ASSUNTO: Pedido de esclarecimento ao Edital Licitação Eletrônica - LE nº 122/2024

Conforme pedido de esclarecimento da empresa ENGELUZ, destinado CPLC - Comissão Permanente de Licitações, na manhã de 29/01/2025, a equipe técnica do Edital Licitação Eletrônica - LE nº 122/2024, vem por meio deste prestar esclarecimentos:

Figura 3: Diagrama do SP-36.
Fonte: Projeto elétrico de baixa tensão – diagrama unifilar

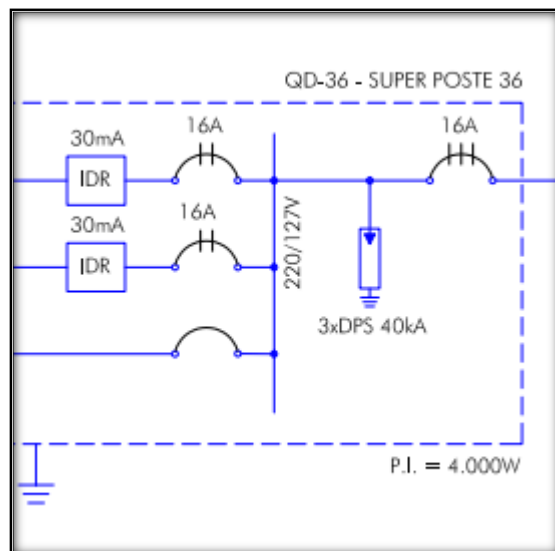
“ Potências dos projetores no Super Poste número 36 – SP-36

- No Anexo IV – Documentos Técnicos na tabela da página 50, o Super Poste 36 – SP36, prevê a instalação de 08 projetores de 400W;
- Na planta baixa no mesmo documento e página acima citados, prevê a instalação de 08 projetores de 600W;
- Ainda no mesmo documento e na página 54, prevê a instalação de 04 projetores de 400W e 04 projetores de 600W. “

Em consulta ao descrito no pedido de esclarecimento pela ENGELUZ, a informação do “Anexo IV – Documentos Técnicos, na tabela da página 50, especificamente no Super Poste 36 (SP-36), prevê a instalação de oito projetores de 400W”. No entanto, essa informação não foi encontrada, pois a tabela não apresenta quantidades de luminárias, apenas informações técnicas, uma vez que seu objetivo é detalhar os parâmetros técnicos da instalação (número de fases, tensão, corrente etc.).

A potência descrita na tabela para o SP-36 é de 4000W, sendo o correto informar 4800W, considerando que são oito luminárias de 600W. Contudo, trata-se de um erro de digitação que não impactará o projeto, uma vez que o cabeamento e as proteções estão corretamente dimensionados, evidenciando que realmente se trata de um **equivoco na digitação**. Como exemplo, o SP-38, que contém oito refletores de 600W, possui a mesma proteção e cabeamento que o SP-36, conforme demonstrado nas figuras 3 e 4 abaixo.

Figura 9: local do Trafo 09 – pagina 50 – anexo IV
Fonte: Projeto elétrico de média tensão: Planta

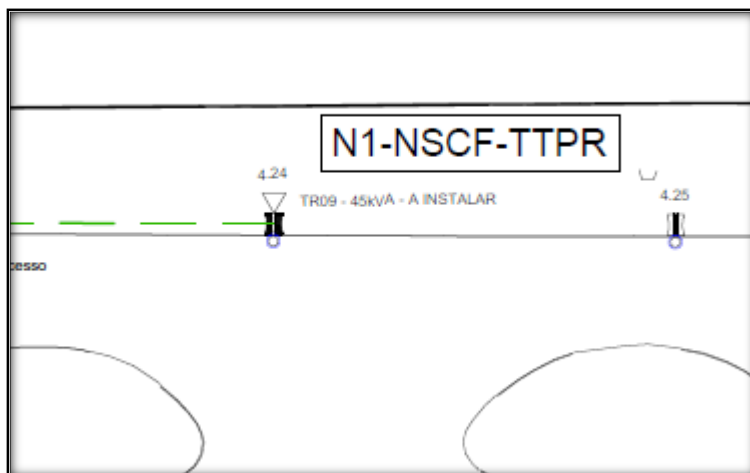
Qual a quantidade correta e os locais de instalação dos transformadores a serem considerados na proposta a ser apresentada?

Qual a potência correta dos transformadores a serem considerados na proposta a ser apresentada?

De acordo com o material apresentado no pedido de esclarecimento da ENGELUZ, a empresa elaborou uma tabela relacionando os transformadores descritos no diagrama unifilar e aqueles apresentados nos projetos. Conforme o diagrama unifilar, estão previstos dois transformadores a serem instalados, em divergência com os quatro transformadores indicados no projeto.

Resposta: Conforme modelo proposta 1 transformador de 75kVA e 3 transformadores de 45kVA, instalados nos locais apontados conforme - Projeto elétrico de média tensão: Planta - publicado no anexo IV página 53

Nesse caso, houve um erro de digitação, em que a palavra "existente" foi inserida nos transformadores 5 e 9. Essa confusão pode ter ocorrido porque esses transformadores, de fato, estão fisicamente presentes no pátio de triagem. No entanto, conforme verificado durante a concepção do projeto, ambos estão desativados há muito tempo devido a problemas técnicos e falhas anteriores. Apenas suas conexões com a rede foram removidas, sem a retirada física dos equipamentos.

Dessa forma, reafirma-se que se trata exclusivamente de um erro de digitação, uma vez que o projeto apresentado, o memorial descritivo publicado e o modelo de proposta disponível contemplam a configuração correta de um transformador de 75 kVA e três transformadores de 45 kVA. Além disso, todo o desenvolvimento do projeto, incluindo sua fase orçamentária, considerou a instalação de quatro transformadores, sendo um de 75 kVA e três de 45 kVA.
